**RÉPONSES À LA DEMANDE DE RENSEIGNEMENTS N° 1
DE LA RÉGIE DE L'ÉNERGIE**

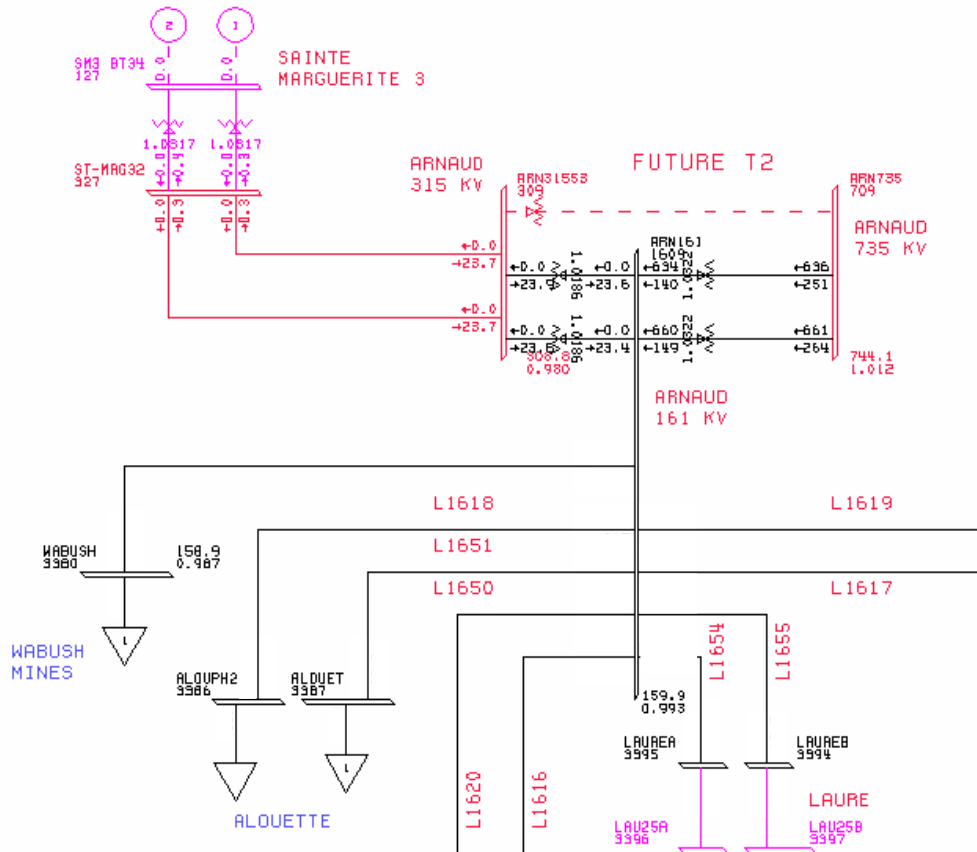
2.1 Veuillez fournir un historique de la demande à 161 kV au poste Arnaud depuis l'an 2000 ainsi qu'une prévision de celle ci.

R2.1 Le tableau suivant présente l'historique de la demande maximale à 161 kV au poste Arnaud ainsi qu'une prévision de cinq ans:

Poste Arnaud 161 kV	Historique					Prévision				
	Années	00- 01	01- 02	02- 03	03- 04	04- 05	05- 06	06- 07	07- 08	08- 09
Pointe Max (MW)	777	661	718	757	862	1286	1287	1289	1310	1330

- a) Pointe 2008-09, régime normal, suite à l'ajout de la charge de 500 MW du client AAI (sans la production de SM3)

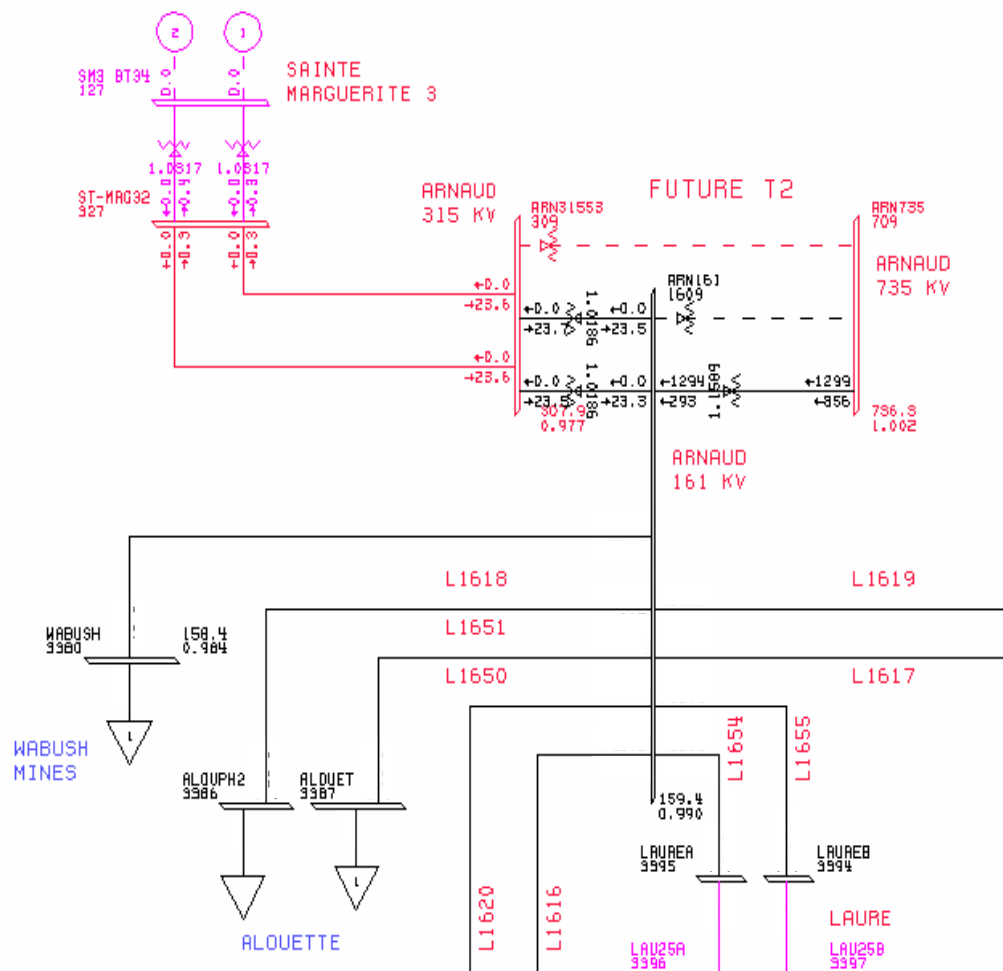
2.2 Veuillez fournir des schémas d'écoulement de puissance montrant diverses situations d'exploitation en régime normal et en régime n-1 suite à l'ajout de la charge de 500 MW.

R2.2 Voici deux schémas d'écoulement de puissance montrant le mode d'exploitation en régime normal et en régime n-1. Certaines informations ont été élaguées de ces schémas en raison de leur nature confidentielle. Les schémas d'écoulement de puissance du Transporteur identifient les besoins spécifiques prévus par différents utilisateurs du réseau. À cet effet, le Transporteur dépose au dossier public une version élaguée des schémas d'écoulement de puissance afin d'éviter l'identification des clients Grandes entreprises et leur besoins.
